## **Autorité environnementale**

**Avis délibéré de l’Autorité environnementale sur  
la modification du plan de prévention des  
risques d’inondation des bassins versants de  
San Remedio, Madonuccia, Arbitrone, Valle  
Maggiore et Vallon Saint-Joseph, sur la  
commune d’Ajaccio (2A)**

**n°Ae : 2022-55**

Avis délibéré n° 2022–55 adopté lors de la séance du 22 septembre 2022

Figure 8 : Carte d'aléa brute avant travaux. Source : étude hydraulique réactualisée en 2020

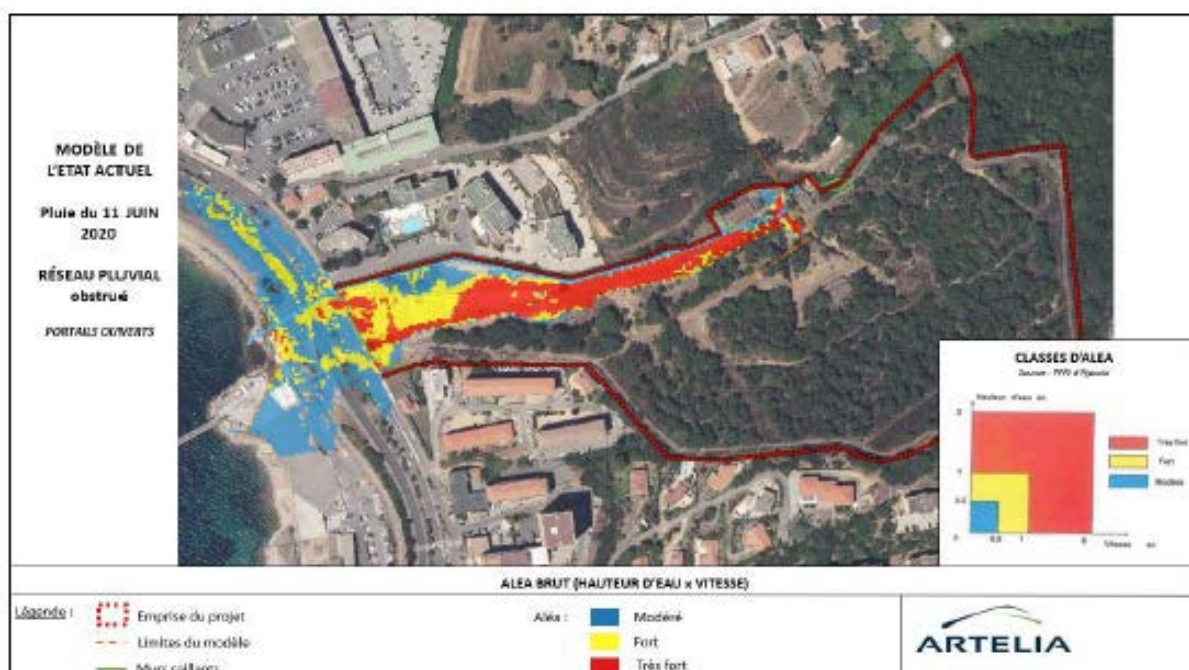
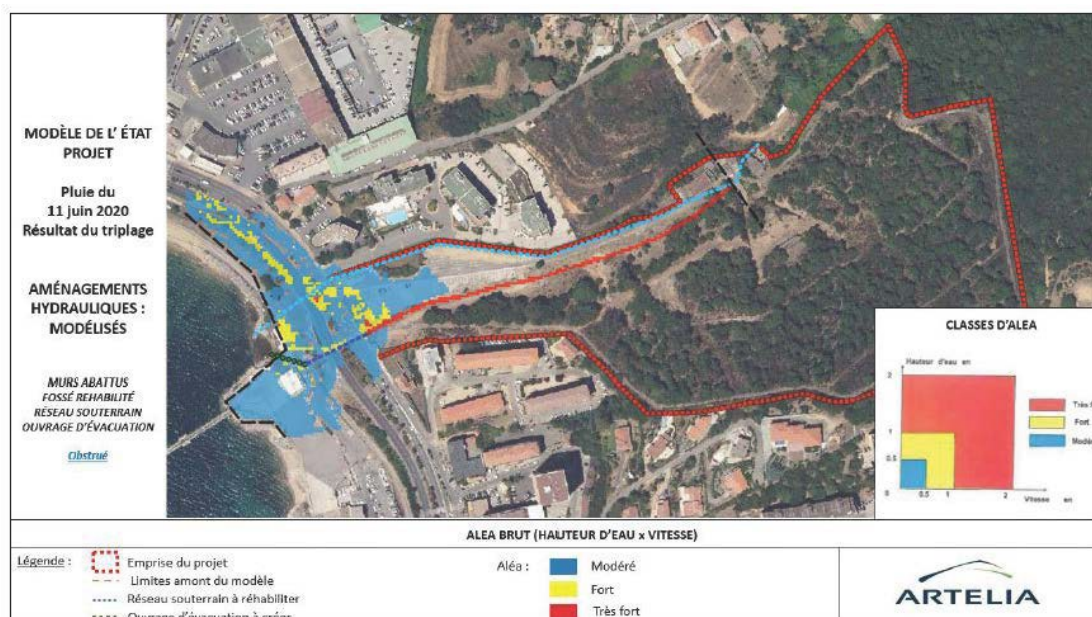
Par ailleurs, l'étude actualisée confirme que l'évènement du 11 juin 2020 dépasse la pluie de référence centennale du PPRI que le PPRI réalisé en 2009 n'est pas une représentation fidèle de ce qui se passe sur le site<sup>17</sup>, les modélisations hydrauliques en montrant les erreurs. Les cartes d'aléas avant et après travaux<sup>18</sup> mettent en évidence une réduction de l'aléa (figures 8 et 9).

Figure 10 : PPRI actuellement en vigueur (à gauche) et proposition de modification du zonage réglementaire (à droite) avec réduction des zones rouge et jaune – Source : PPRI et dossier.

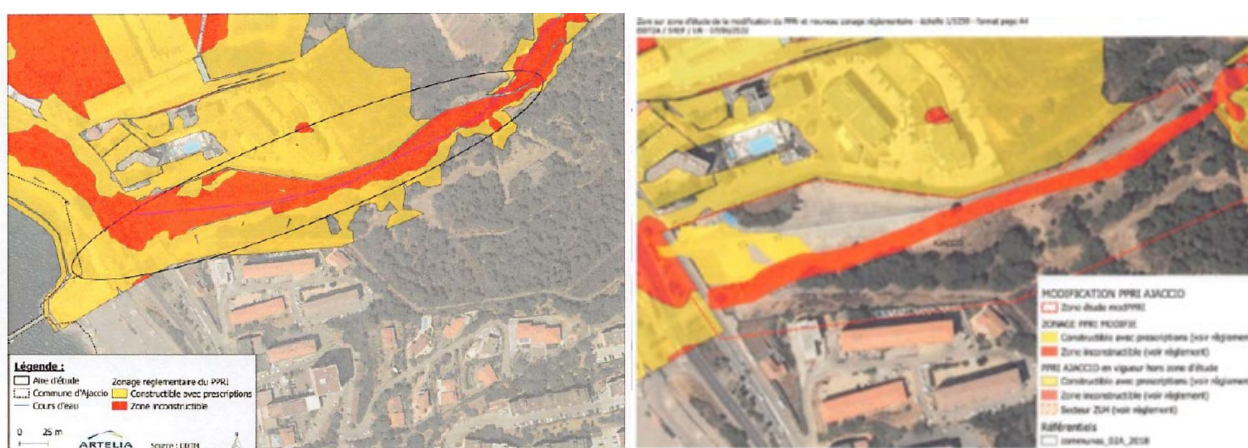
L'Ae recommande d'illustrer précisément et sans équivoque le périmètre du bassin versant, des travaux hydrauliques, de l'étude hydraulique et des aléas.

Figure 11 : En rouge, le périmètre des études hydrauliques (source : dossier et rapporteuses)

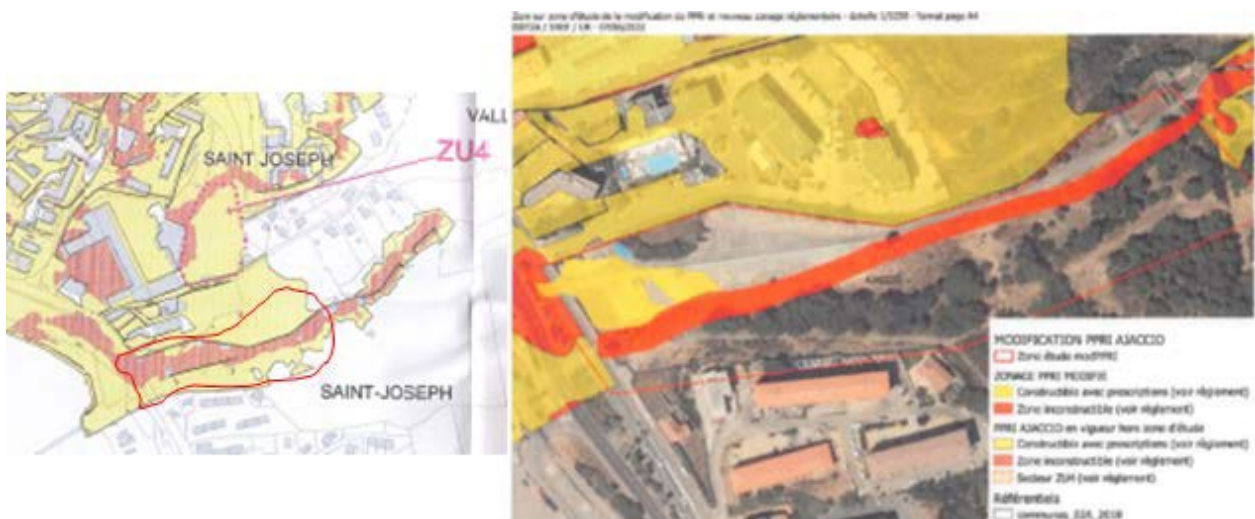
***L'Ae recommande de démontrer l'absence d'aggravation de l'aléa inondation et la préservation des enjeux environnementaux, à l'échelle de l'ensemble du bassin versant du Vallon Saint-Joseph, en prenant en compte l'urbanisation projetée, et de déterminer la sensibilité des résultats à la réalisation ou non du bassin de rétention inscrit au PLU.***
